**Commission économique pour l'Europe****Comité des transports intérieurs****Forum mondial de l'harmonisation  
des Règlements concernant les véhicules****Groupe de travail en matière de roulement et de freinage****Quatre-vingtième session**

Genève, 15-18 septembre 2015

**Règlement n° 90 (Garnitures de frein assemblées de rechange)****Proposition d'amendements au Règlement n° 90  
(Garnitures de frein assemblées de rechange)****Communication des experts de l'Italie\***

- « 1. Modèles de disques de frein pour les véhicules des catégories M, N et O (exemples)  
... ».

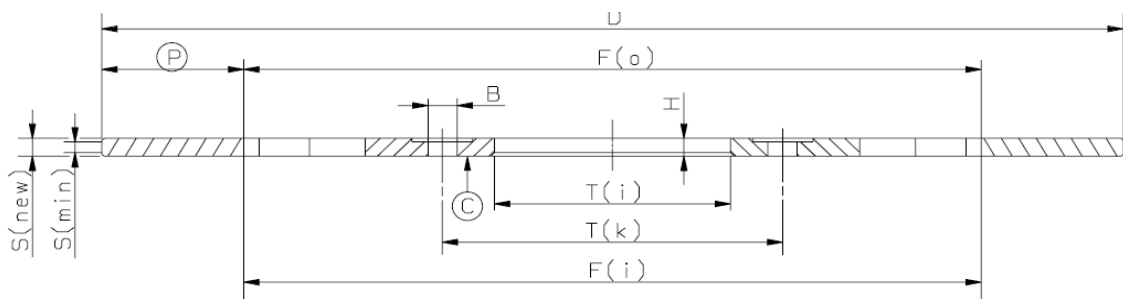
*Paragraphe 1, modifier comme suit :*

- « 3. Modèles de disques de frein (exemples) pour les véhicules des catégories L<sub>1</sub>, L<sub>2</sub>, L<sub>3</sub>, L<sub>4</sub> et L<sub>5</sub>

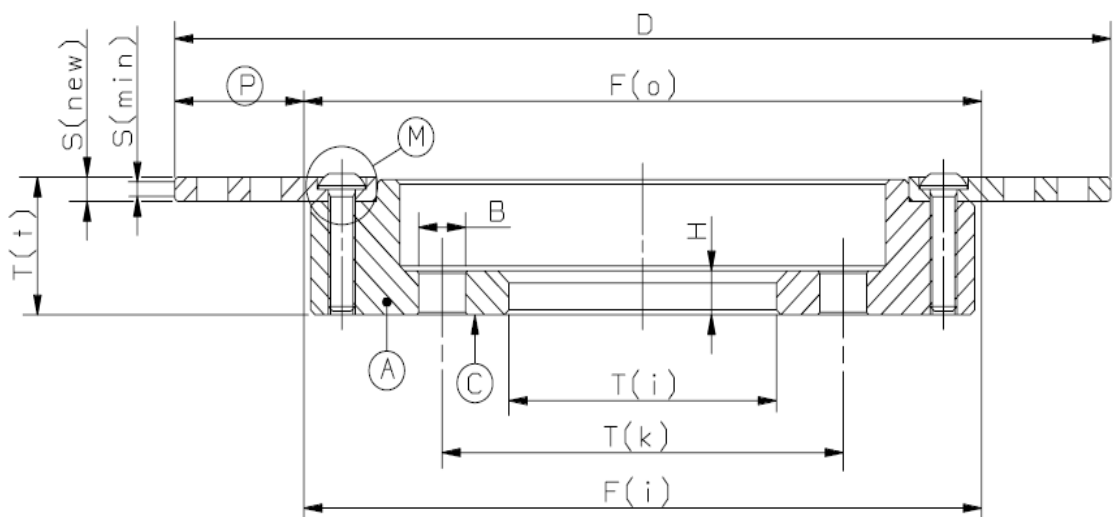
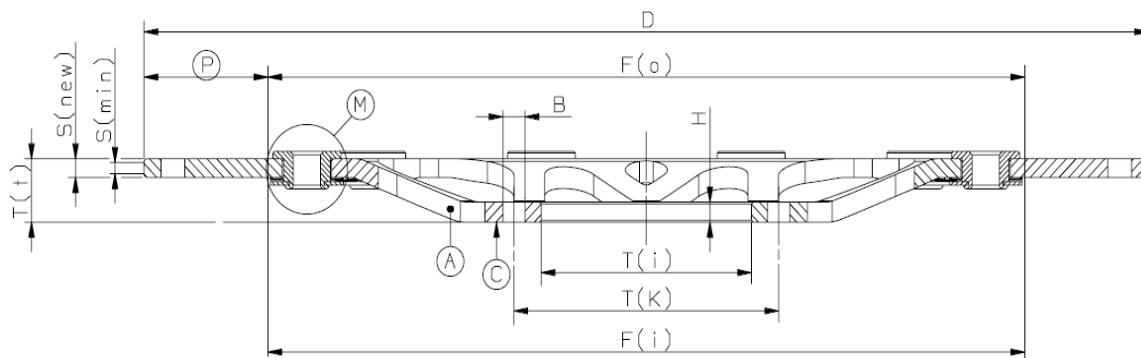
*Ajouter un nouveau paragraphe 3, libellé comme suit :*

**Type monobloc : disque de frein dont la piste de frottement et le bol sont d'un seul tenant et sont donc produits à partir du même matériau.**

**Type à plusieurs composantes fixées l'une à l'autre : disque de frein dont la piste de frottement est en acier, tandis que le bol est fait d'un autre matériau, généralement l'aluminium; les deux éléments sont rigidement fixés l'un à l'autre au moyen de vis ou de rivets.**

Type flottant : disque de frein dont la piste de frottement est radialement libérée du bol pour permettre sa dilatation thermique.
